関原発第507号  
2022年11月25日

2022年11月10日付け関原発第468号をもちまして報告いたしました「高浜発電所 安全実績指標の報告について（2022年度第2四半期）」を下記のとおり一部修正いたします。

高浜発電所 安全実績指標の報告について（2022年度第2四半期）のうち、高浜発電所3号機の「重大事故等対処設備の機能故障件数（運転上の制限逸脱件数）」を別紙のとおり一部修正する。

2022年度第2四半期安全実績PIデータの修正前後表

重大事故等対処設備の機能故障件数(運転上の制限逸脱件数)

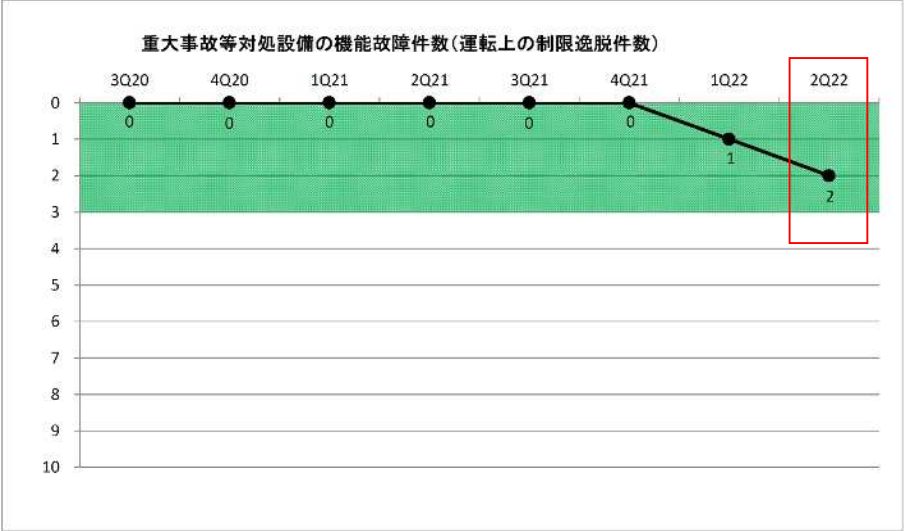
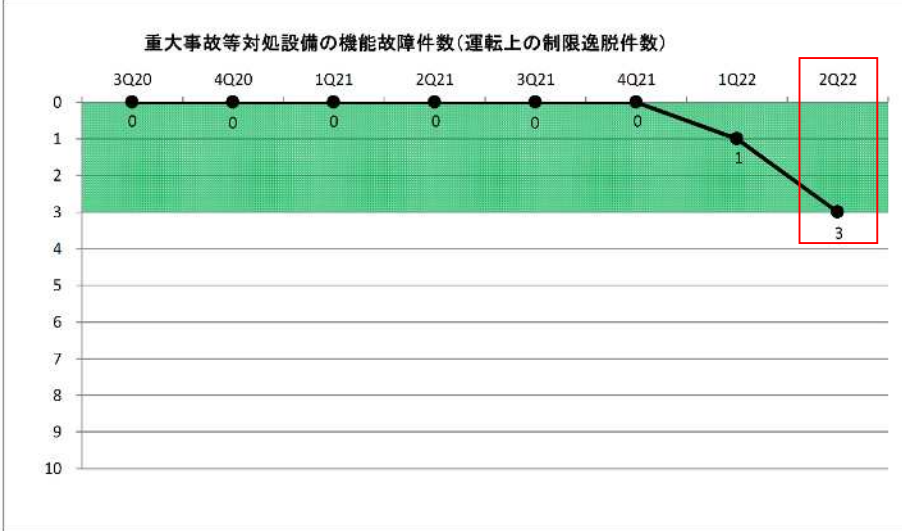
| 変更前  | 変更後  | 変更理由 |      |      |      |      |      |      |      |                                    |   |   |   |   |   |   |   |   |                                  |   |   |   |   |   |   |   |   |     |   |   |   |   |   |   |   |   |    |   |   |   |   |   |   |   |   |   |     |   |     |   |      |   |      |  |  |      |      |      |      |      |      |      |      |                                    |   |   |   |   |   |   |   |   |                                  |   |   |   |   |   |   |   |   |     |   |   |   |   |   |   |   |   |    |   |   |   |   |   |   |   |   |   |     |   |     |   |      |   |      |  |
|--|------|------|------|------|------|------|------|------|------|------------------------------------|---|---|---|---|---|---|---|---|----------------------------------|---|---|---|---|---|---|---|---|-----|---|---|---|---|---|---|---|---|----|---|---|---|---|---|---|---|---|---|-----|---|-----|---|------|---|------|--|--|------|------|------|------|------|------|------|------|------------------------------------|---|---|---|---|---|---|---|---|----------------------------------|---|---|---|---|---|---|---|---|-----|---|---|---|---|---|---|---|---|----|---|---|---|---|---|---|---|---|---|-----|---|-----|---|------|---|------|--|
| <p style="text-align: center;">2022年度第2四半期 安全実績指標(PI)<br/>関西電力株式会社 高浜発電所 3号機</p> <p>重大事故等対処設備の機能故障件数(運転上の制限逸脱件数)</p> <table border="1" data-bbox="181 531 1246 636"> <thead> <tr> <th></th> <th>3Q20</th> <th>4Q20</th> <th>1Q21</th> <th>2Q21</th> <th>3Q21</th> <th>4Q21</th> <th>1Q22</th> <th>2Q22</th> </tr> </thead> <tbody> <tr> <td>四半期に報告された重大事故等対処設備の機能故障件数(LCO逸脱件数)</td> <td>0</td> <td>0</td> <td>0</td> <td>0</td> <td>0</td> <td>0</td> <td>1</td> <td>1</td> </tr> <tr> <td>過去4四半期の重大事故等対処設備の機能故障件数(LCO逸脱件数)</td> <td>0</td> <td>0</td> <td>0</td> <td>0</td> <td>0</td> <td>0</td> <td>1</td> <td>2</td> </tr> <tr> <td>PI値</td> <td>0</td> <td>0</td> <td>0</td> <td>0</td> <td>0</td> <td>0</td> <td>1</td> <td>2</td> </tr> <tr> <td>評価</td> <td>緑</td> <td>緑</td> <td>緑</td> <td>緑</td> <td>緑</td> <td>緑</td> <td>緑</td> <td>緑</td> </tr> </tbody> </table> <p>しきい値</p> <table border="1" data-bbox="181 653 418 737"> <tbody> <tr> <td>緑</td> <td>3以下</td> </tr> <tr> <td>白</td> <td>4以上</td> </tr> <tr> <td>黄</td> <td>設定なし</td> </tr> <tr> <td>赤</td> <td>設定なし</td> </tr> </tbody> </table>  |      | 3Q20 | 4Q20 | 1Q21 | 2Q21 | 3Q21 | 4Q21 | 1Q22 | 2Q22 | 四半期に報告された重大事故等対処設備の機能故障件数(LCO逸脱件数) | 0 | 0 | 0 | 0 | 0 | 0 | 1 | 1 | 過去4四半期の重大事故等対処設備の機能故障件数(LCO逸脱件数) | 0 | 0 | 0 | 0 | 0 | 0 | 1 | 2 | PI値 | 0 | 0 | 0 | 0 | 0 | 0 | 1 | 2 | 評価 | 緑 | 緑 | 緑 | 緑 | 緑 | 緑 | 緑 | 緑 | 緑 | 3以下 | 白 | 4以上 | 黄 | 設定なし | 赤 | 設定なし | <p style="text-align: center;">2022年度第2四半期 安全実績指標(PI)<br/>関西電力株式会社 高浜発電所 3号機</p> <p>重大事故等対処設備の機能故障件数(運転上の制限逸脱件数)</p> <table border="1" data-bbox="1353 531 2418 636"> <thead> <tr> <th></th> <th>3Q20</th> <th>4Q20</th> <th>1Q21</th> <th>2Q21</th> <th>3Q21</th> <th>4Q21</th> <th>1Q22</th> <th>2Q22</th> </tr> </thead> <tbody> <tr> <td>四半期に報告された重大事故等対処設備の機能故障件数(LCO逸脱件数)</td> <td>0</td> <td>0</td> <td>0</td> <td>0</td> <td>0</td> <td>0</td> <td>1</td> <td>2</td> </tr> <tr> <td>過去4四半期の重大事故等対処設備の機能故障件数(LCO逸脱件数)</td> <td>0</td> <td>0</td> <td>0</td> <td>0</td> <td>0</td> <td>0</td> <td>1</td> <td>3</td> </tr> <tr> <td>PI値</td> <td>0</td> <td>0</td> <td>0</td> <td>0</td> <td>0</td> <td>0</td> <td>1</td> <td>3</td> </tr> <tr> <td>評価</td> <td>緑</td> <td>緑</td> <td>緑</td> <td>緑</td> <td>緑</td> <td>緑</td> <td>緑</td> <td>緑</td> </tr> </tbody> </table> <p>しきい値</p> <table border="1" data-bbox="1353 653 1590 737"> <tbody> <tr> <td>緑</td> <td>3以下</td> </tr> <tr> <td>白</td> <td>4以上</td> </tr> <tr> <td>黄</td> <td>設定なし</td> </tr> <tr> <td>赤</td> <td>設定なし</td> </tr> </tbody> </table>  |  | 3Q20 | 4Q20 | 1Q21 | 2Q21 | 3Q21 | 4Q21 | 1Q22 | 2Q22 | 四半期に報告された重大事故等対処設備の機能故障件数(LCO逸脱件数) | 0 | 0 | 0 | 0 | 0 | 0 | 1 | 2 | 過去4四半期の重大事故等対処設備の機能故障件数(LCO逸脱件数) | 0 | 0 | 0 | 0 | 0 | 0 | 1 | 3 | PI値 | 0 | 0 | 0 | 0 | 0 | 0 | 1 | 3 | 評価 | 緑 | 緑 | 緑 | 緑 | 緑 | 緑 | 緑 | 緑 | 緑 | 3以下 | 白 | 4以上 | 黄 | 設定なし | 赤 | 設定なし | <p>重大事故等対処設備の機能故障件数(運転上の制限逸脱件数)について、データを修正。<br/>(入力データの誤り)</p> |
